BEWERTUNGSERGEBNISSE VARIANTE N-1001

ZWECKVERBAND STADT-UMLAND-BAHN
NÜRNBERG – ERLANGEN – HERZOGENAUACH

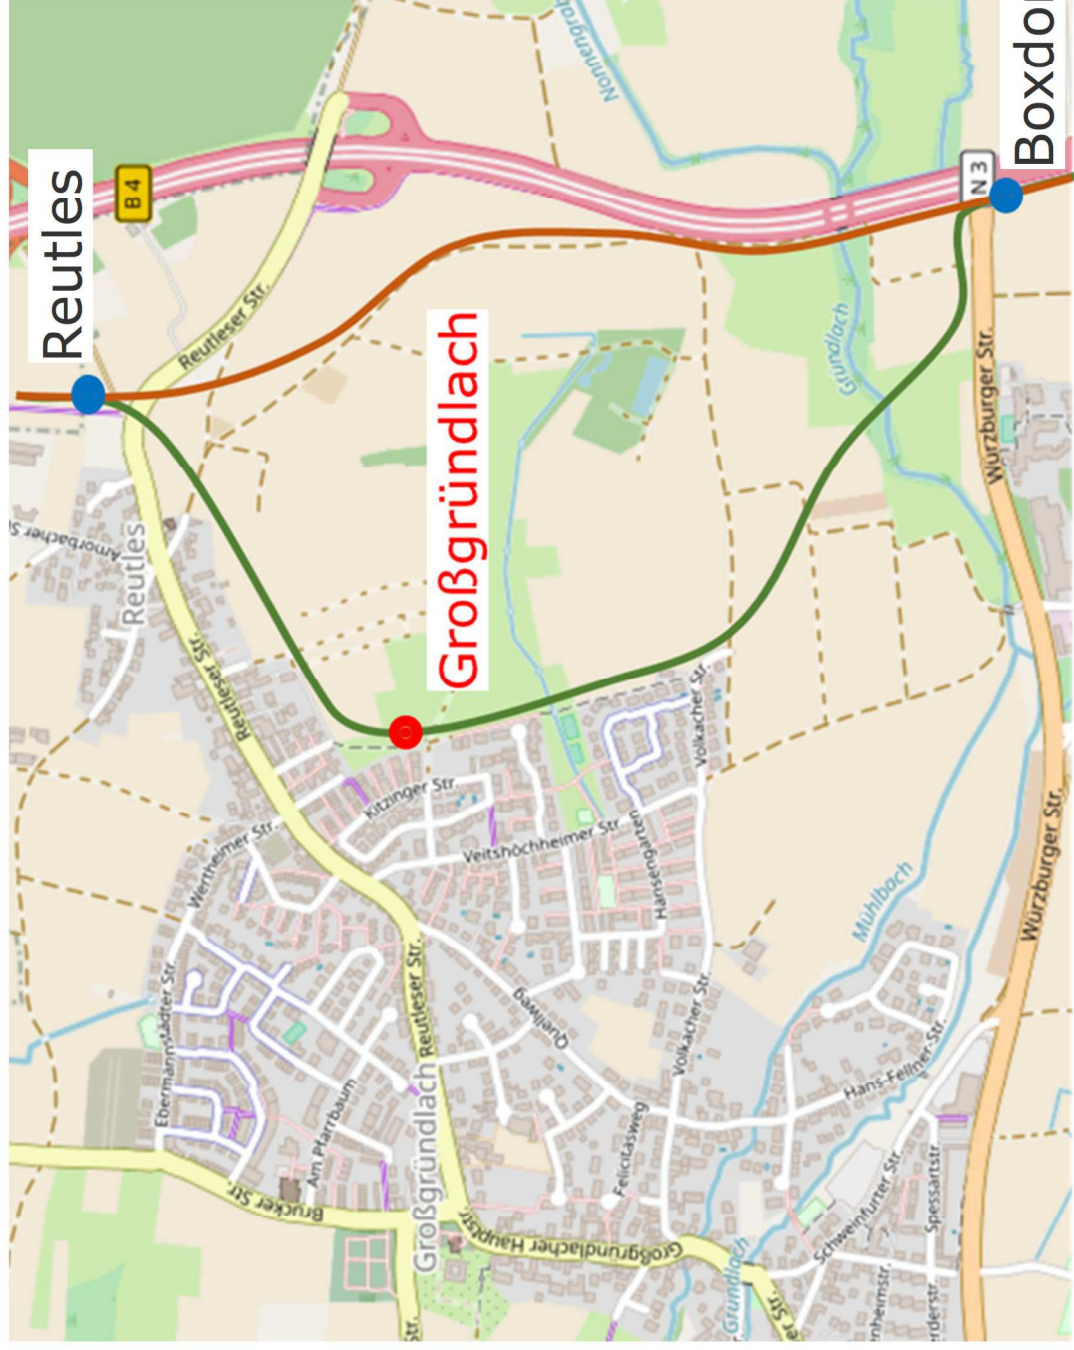
Variante N - 1001					Verbale Bewertung		K	ZG
ZG	Kriterium	Unterkriterium	Beschreibung					
Fahrgast	Reisezeit	Reisezeitänderung	L-Netz: 3:15:12 1001: 3:20:53 (-46,40%)		Durch die umwiegige Streckenführung mit geringeren Geschwindigkeiten ergibt sich für die Variante über alle relevanten Untersuchungsvarianten eine Verlängerung der Reisezeit.			-2,0
	Umsteigen	Anzahl Umstiege	L-Netz: 4 1001: 4		Bei der Anzahl der Umstiege ergibt sich für die Variante N-1001 kein Unterschied zur Vorschlagstrasse. Die beiden Varianten sind gleich zu bewerten.			0,0
	Erschließung	Einwohner und Beschäftigte im Einzugsbereich StUB Nachfrage StUB	1001: 0 / 145 / 2120 = 2265 L-Netz: 0 / 140 / 860 = 860 (+163%)		Hinsichtlich der Erschließung ist die Wirkung der Variante N-1001 besser als die Vorschlagstrasse			2,0
								0,0
Betrieb	Betriebsaufwand	Betriebsleistung / Mehrleistung	L-Netz: 1.45 km 1001: 2.01 km (+39 %)		Die Streckenlänge der Variante N-1001 ist auf den betrachteten Streckenabschnitt zwischen Boxdorf und Reutles um 39% länger als die Vorschlagstrasse. Dadurch wird die Betriebsleistung (gefahrte Strecke) stark erhöht.			-2,0

Fahrzeugbedarf						-1,5
	Streckenqualität	Streckenführung	1001: sehr kurvig, mehrere Richtungswechsel. Teilweise längere Zwischengeraden. L-Netz: weniger Richtungswechsel, gestreckter Verlauf entlang der B4.		Die Streckenführung der Variante N – 1001 verläuft sehr kurvig mit mehreren Richtungswechseln. Zwischen diesen liegen teilweise längere Zwischengeraden. Die Vorschlagstrasse hat weniger Richtungswechsel, die durch den gestreckten Verlauf entlang der B4 ermöglicht werden. Die Führung der Variante N - 1001 entlang dem Ortsrand Großgrundlach erfordert sehr kleine Radien. Der Trassenverlauf der Vorschlagstrasse weist jedoch fast nur große Radien auf, was einen erheblichen Einfluss auf die Fahrgeschwindigkeit und den Fahrkomfort hat. Die Variante N - 1001 unterscheidet sich im Anteil des besonderen Bahnkörpers nicht von der Vorschlagstrasse.			-1,0
		Trassierung	1001: sehr kleine Radien, Vorschlagstrasse weist nur große Radien auf.

Störungsanfälligkeit	Kein Unterschied					
Kommune	Investitionen (Eigenanteil)	Investitionen in Strecke	N - 1001 ist 39 % länger.		Die Variante N-1001 ist auf den betrachteten Streckenabschnitt zwischen Boxdorf und Reutles um 39% länger als die Vorschlagstrasse. Dadurch steigen die Investitionen in den Bau. Zusätzlich wird gegenüber der Vorschlagstrasse noch ein Durchlass für den Schloßtareuthgraben benötigt. Der Aufwand dafür wird aber als gering eingestuft.			-1,0
		Investitionen in straßenbindiger Bahnkörper	kein Unterschied					
		Ingenieurbauwerke	eine Brücke / Durchlass mehr					0,0
	Stärkung Umweltverbund	Aussicht auf Förderwürdigkeit verlagerter Pkw-Verkehr			Im betrachteten Bereich werden keine Einsparungen im Busverkehr durch verbesserte Linienführung erwartet.			-0,3
		Synergieeffekte Busverkehr	keine		Die Vorschlagstrasse weist ebenso wie die Variante N – 1001 zwei Konfliktpunkte mit dem Straßenverkehr auf. Es müssen die gleiche Anzahl von Sicherungsmaßnahmen eingerichtet werden.

Allgemeinheit	Strecken-sensitivität	Konflikte Straßenverkehr	kein Unterschied		Die Vorschlagstrasse hat wie die Variante N-1001 zwei voraussichtl. höhengleiche Kreuzungen, mit städt. Haupttrouten / Pendlertrouten. Es gibt deswegen eine geringere Beeinträchtigung des Radverkehrs, die aber beide Varianten aufweisen. Gleiches gilt für den Fußgängerverkehr. Durch den Verlauf, der beiden Varianten Vorschlagstrasse und N-1001, im unbebauten Gebiet weisen sie keine Konflikte mit Gebäuden oder Gebäudezufahrten auf.			0,0
		Konflikte Rad-/Fußverkehr	Radverkehr L-2 Kreuzungen, 1001: 2 Kreuzungen Fußgängerverkehr: L: 2 Querungen, 1001: 2 Querungen					
		weitere Konflikte (Gebäude, Zufahrten)	keine					
	Städtebau	Beeinträchtigung Schutzgebiete und -objekte	N-1001 39% höher verlust Lebensraum, Querung GLB und Biotope §30		Die Variante N - 1001 verbraucht 39 % mehr Fläche als die Vorschlagstrasse und führt zu einem Verlust von Lebensraum für den Kiebitz und das Rebhuhn. Außerdem wird ein geschützter Landschaftsbestandteil gequert und es gehen schwer wiederherstellbare §30-Biotope (Sandmagerrasen, Auwald) verloren. Die Querung von naturnahen Gewässern (Grundlach) ist für beide Varianten notwendig.			-2,0

Erreichbarkeit von Schwerpunkten mit zentraler sozialer, kultureller oder wirtschaftlicher Bedeutung	kein Unterschied wie die Vorschlagstrasse keine keine		Durch den Bau der Stadtlumlandbahn werden im betrachteten Bereich keine Entwicklungs- oder Sanierungsgebiete tangiert. Durch den Bau der Stadtlumlandbahn werden im betrachteten Bereich keine Schwerpunkte mit zentraler, kultureller oder wirtschaftlicher Bedeutung erreicht.			0,0
Klima- und Umweltschutz		CO2-Ausstoß			Die Variante N - 1001 führt zu einer Neubeeinträchtigung bisher unbeeinträchtigter Gebiete.			-1,0
		Schadstoffemissionen Schall / Erschütterungen	Neubeeinträchtigung

-2,8

ÜBERSICHT VARIANTE NT-1002

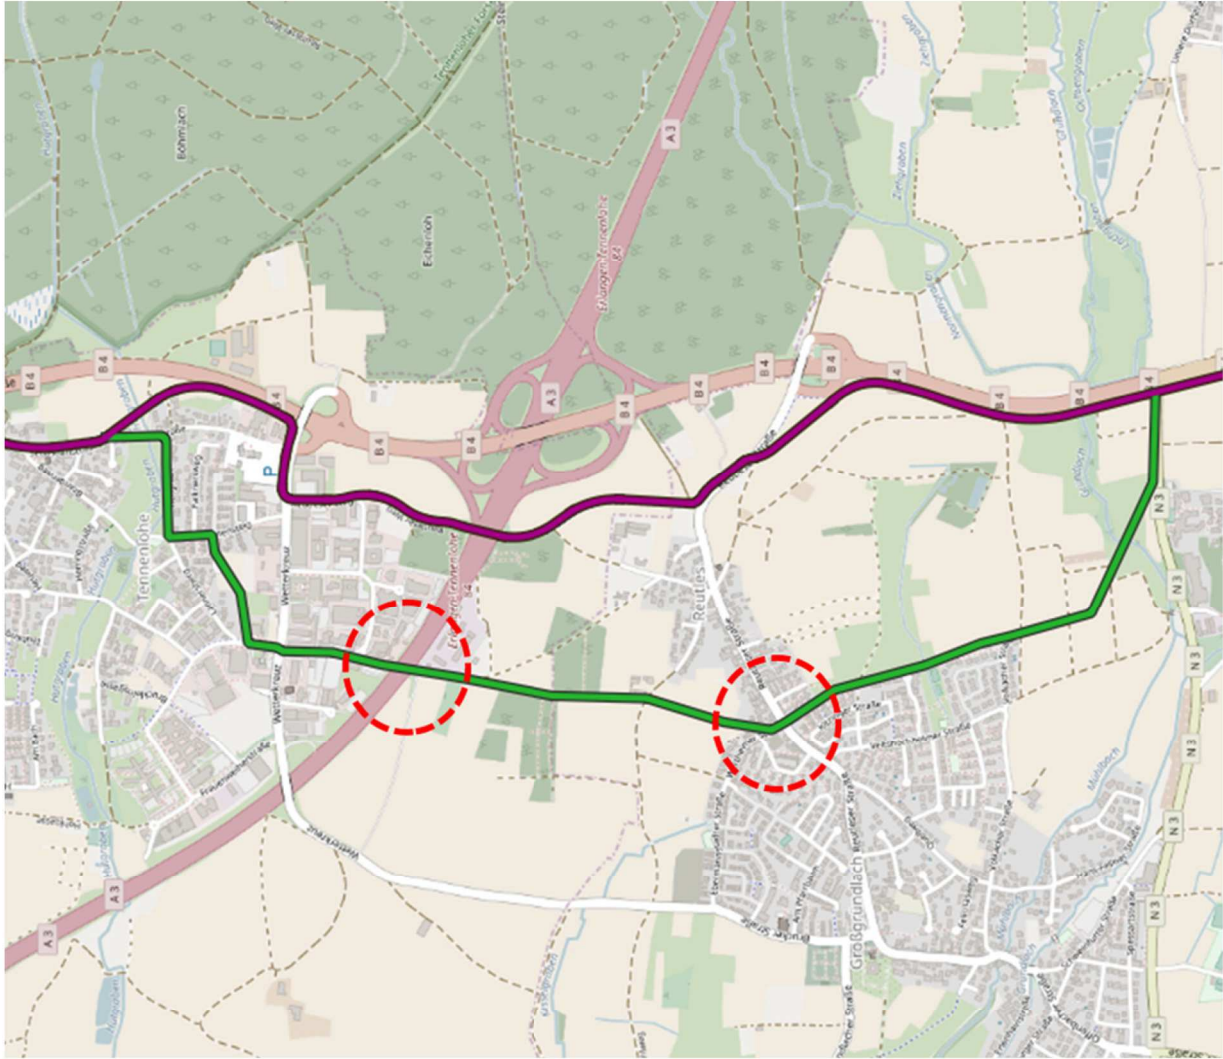
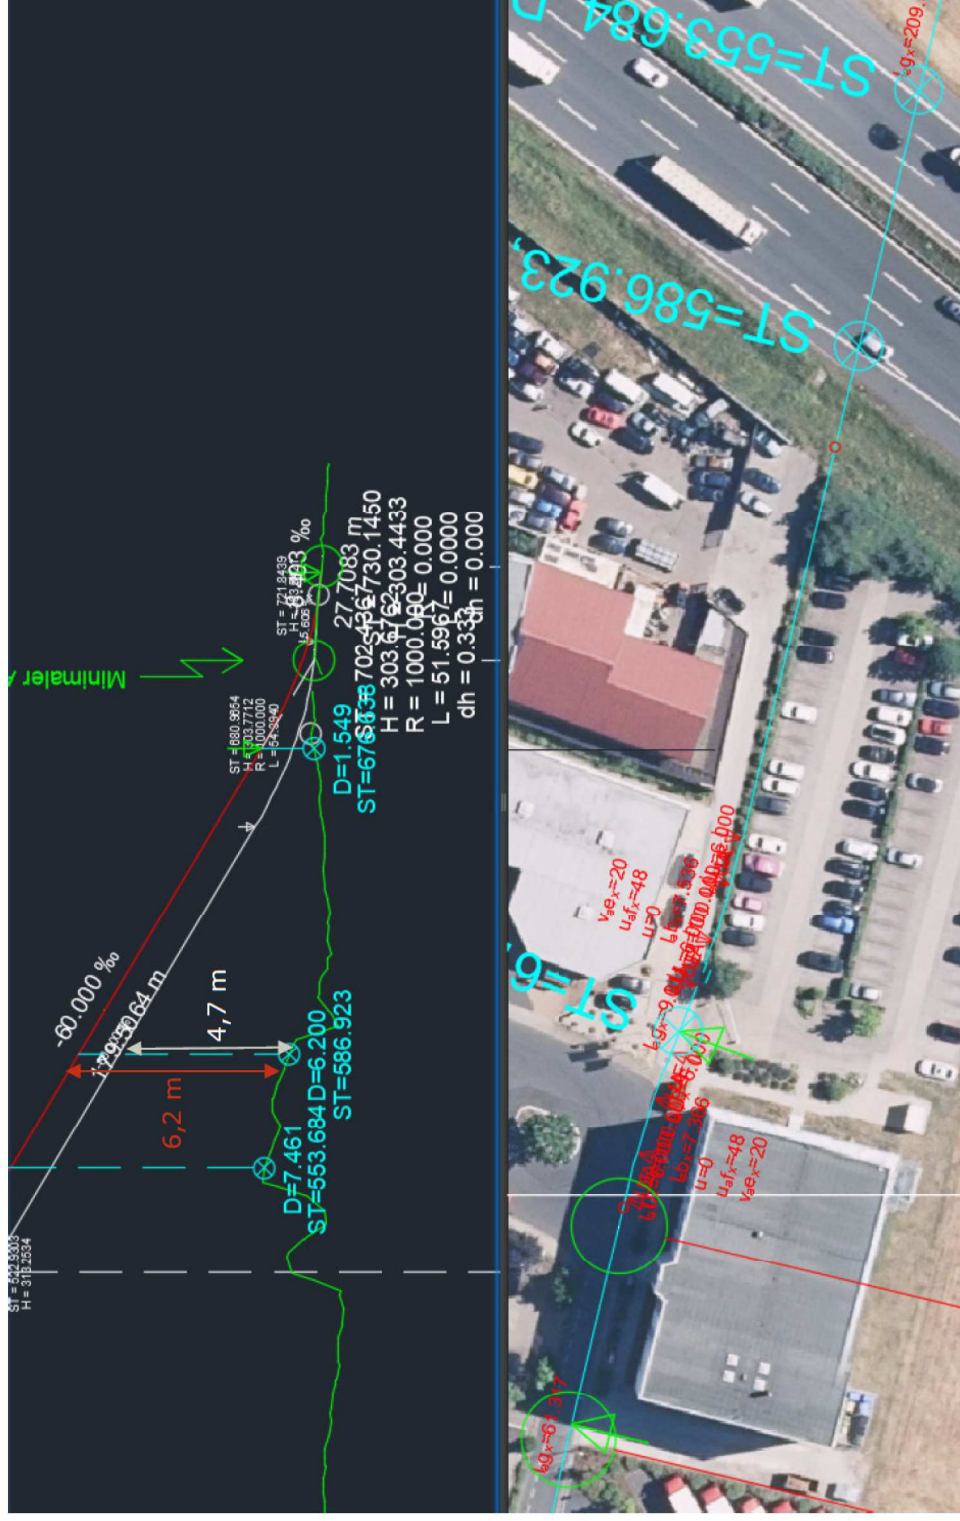
TECHNISCH NICHT MACHBAR

Die erforderliche lichte Höhe über der BAB A3 kann nicht erreicht werden, wenn die Bestandshöhe an der Parkplatzzufahrt gehalten werden soll. Daher ist ein Anheben des bestehenden Geländes im Bereich der Parkplatzzufahrt um 1,50 m notwendig um die lichte Höhe von >4,70 m zu ermöglichen.

Die Durchfahrtsbreite an der Wertheimer Straße ist zudem nicht ausreichend. Der Eingriff in bebaute Flächen ist an mehreren Stellen erheblich.

Die Variante ist städtebaulich nicht und technisch nicht sinnvoll umsetzbar.
